RESOLUCIÓN 180 del 27 de Marzo del 2025.

Por medio de la cual se Otorga un Permiso de Vertimientos

Que una vez efectuada la visita el día **24 de febrero de 2025,** tal como consta en el **Concepto e informe Técnico No. 039/2025 del 27 de febrero de 2025** y evaluada la documentación aportada, el Equipo Técnico de la Subdirección de Conocimiento y Evaluación Ambiental de **CORPONARIÑO**, conceptuó:

Figura 1. *Topología Quebrada La Changota.*

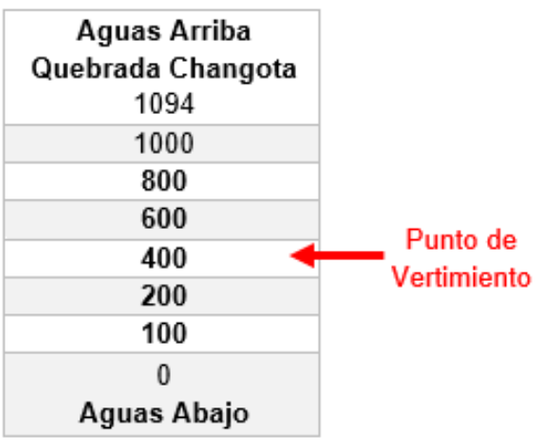
- ✓ ***Esquema de modelación o topología****: Se presenta un esquema o topología de modelación de 1.094 kilómetros de la fuente, correspondiente a dos estaciones: aguas arriba del vertimiento y aguas abajo de la descarga del vertimiento. Como se indica en el cuadro 1 y figura 1.*

Gráfica 1. *Comportamiento Oxígeno Disuelto.*

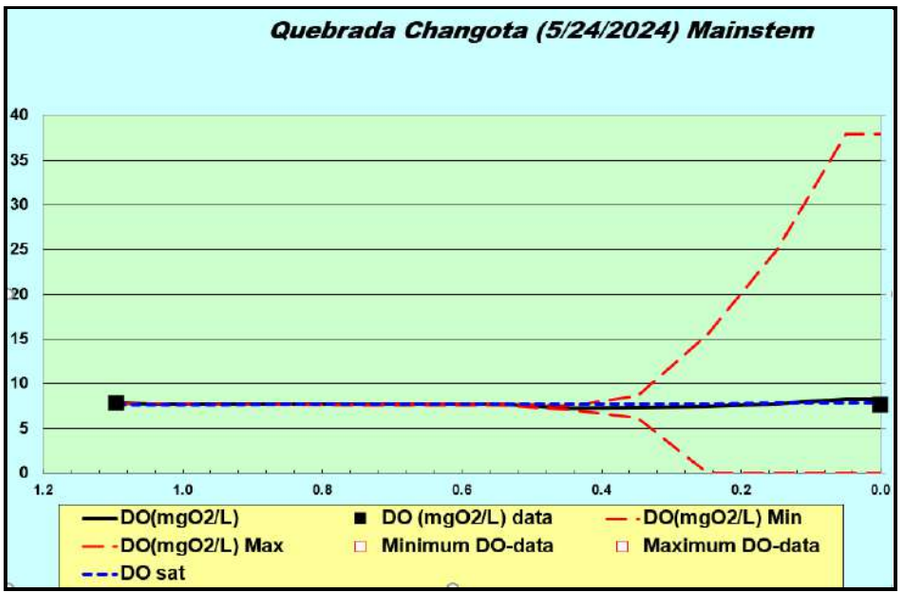
- ✓ ***Presentación de resultados y análisis de las gráficas:*** *Se presentan los resultados de las simulaciones realizadas con respecto a los parámetros de oxígeno disuelto (OD), demanda biológica de oxígeno (DBO) y solidos suspendidos totales (SST) sobre el cuerpo receptor Quebrada La Changota, como se puede observar en las siguientes gráficas, donde se tiene el orden de izquierda a derecha sin y con tratamiento:*

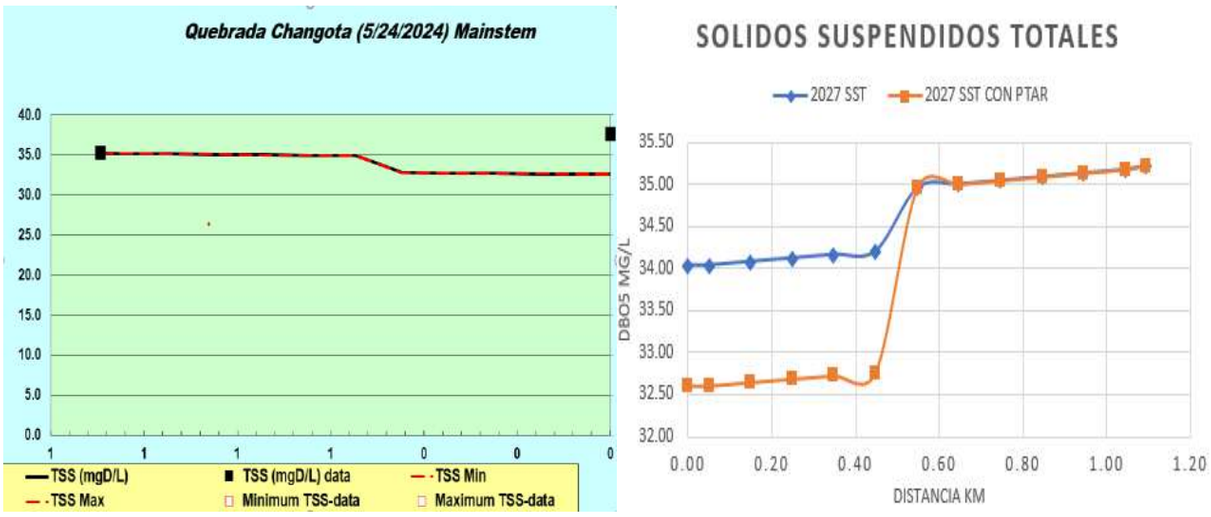
De acuerdo a los resultados presentados del modelo de calidad del agua, se concluye que es posible realizar la descarga de las aguas residuales domésticas del vertimiento identificado en ciertas condiciones muy restrictivas, en donde el proyecto estará sujeto a ajustes o a modificaciones con el fin de llevar a cabo un adecuado manejo ambiental y sostenibilidad del recurso hídrico, lo cual indican que con la implementación de la planta de tratamiento ayudará a mitigar el impacto negativo de la fuente receptora por la disposición final del vertimiento.
